改善箇所説明図

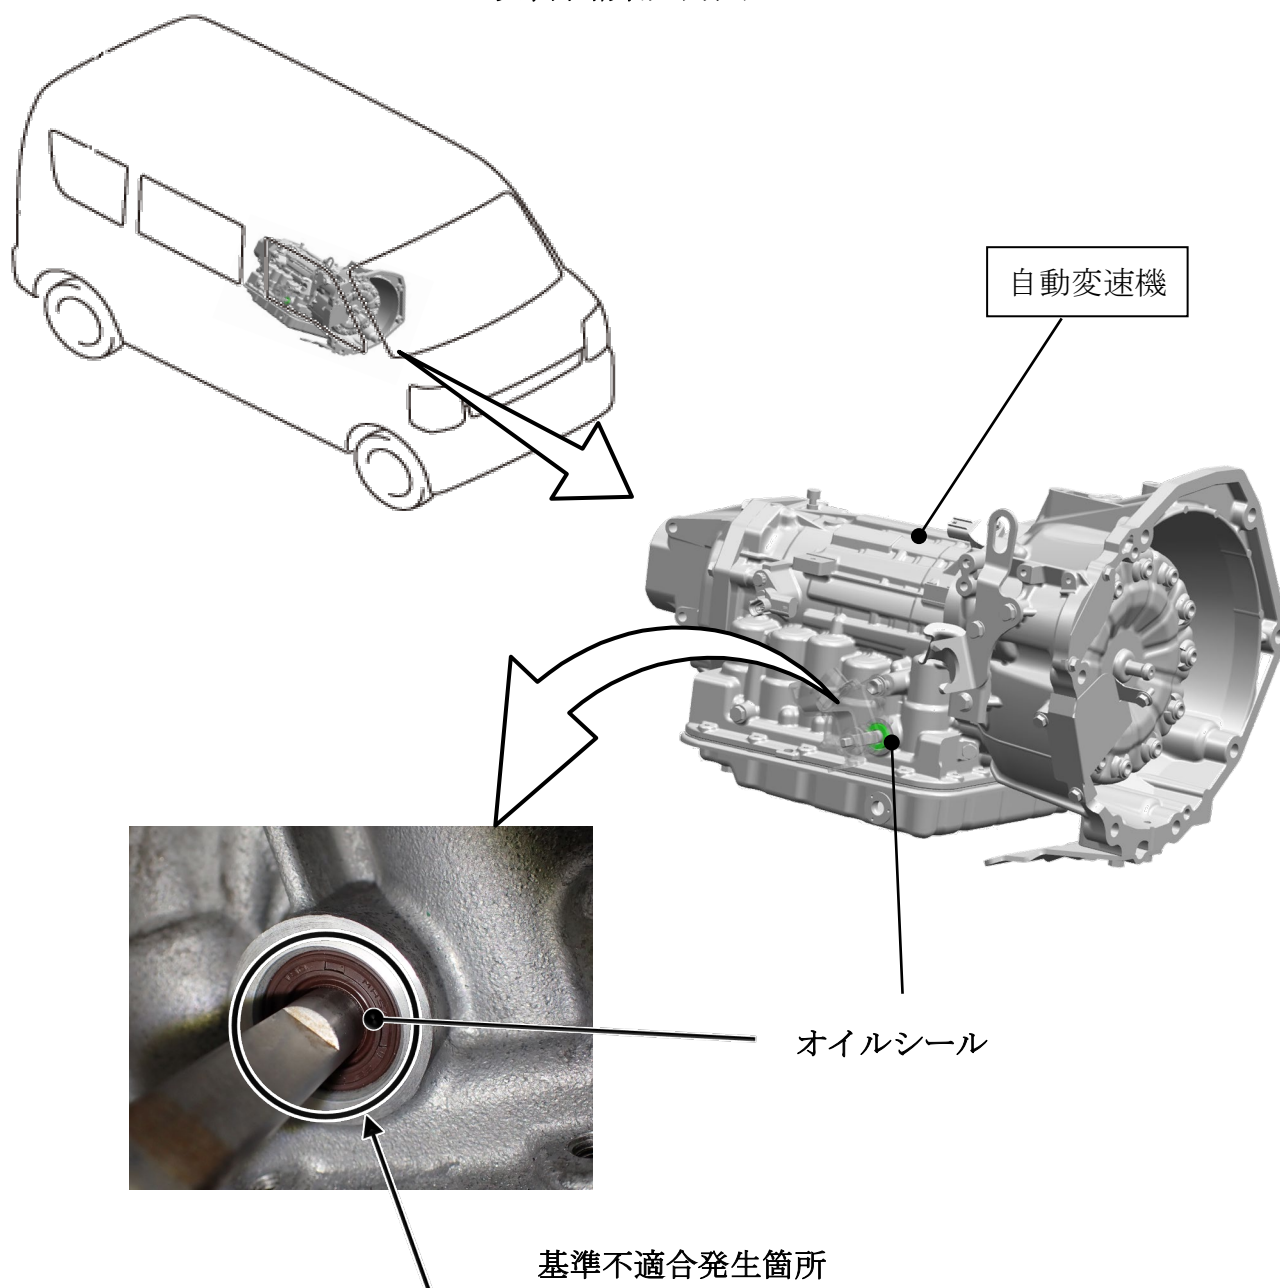
自動変速機のマニュアルシフトレバーシャフトのオイルシールにおいて、シャフトの組付治具が不適切であったため、オイルシールのリップがめくれているものがある。そのため、当該部位からオイルが漏れ、最悪の場合、走行不能に至るおそれがある。

全車両、自動変速機のオイルシールを点検し、オイルシールのリップめくれ、オイル漏れのあるものは自動変速機を良品に交換する。

識別：ID プレートに水色のシールを貼付する。
